改善箇所説明図

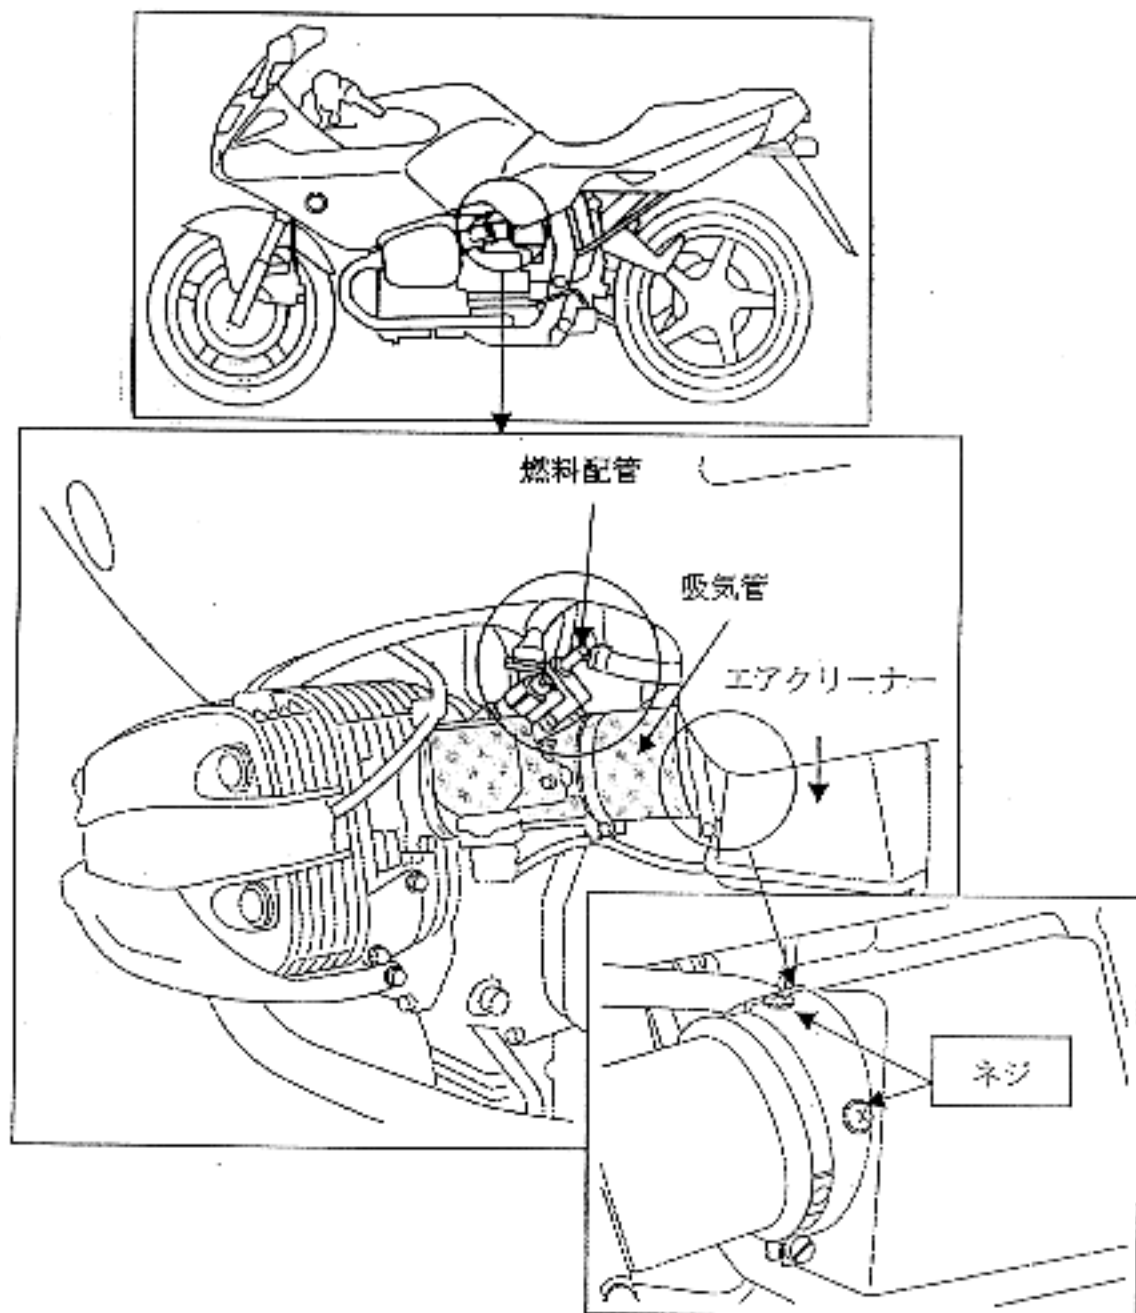
基準不適合箇所

原動機とエアクリナー間にある吸気管の取り付けが不適切なため、そのままの状態で使用続けると原動機始動時にバック・ファイヤーが発生した場合、当該吸気管が脱落して原動機が始動できなくなり、最悪の場合、当該吸気管に取り付けられている燃料配管に亀裂が生じ、燃料が漏れて火災に至るおそれがある。

改善の内容

全車両、当該吸気管とエアクリナーの取付をネジ止めする

識別

左右吸気管上のネジの有無。
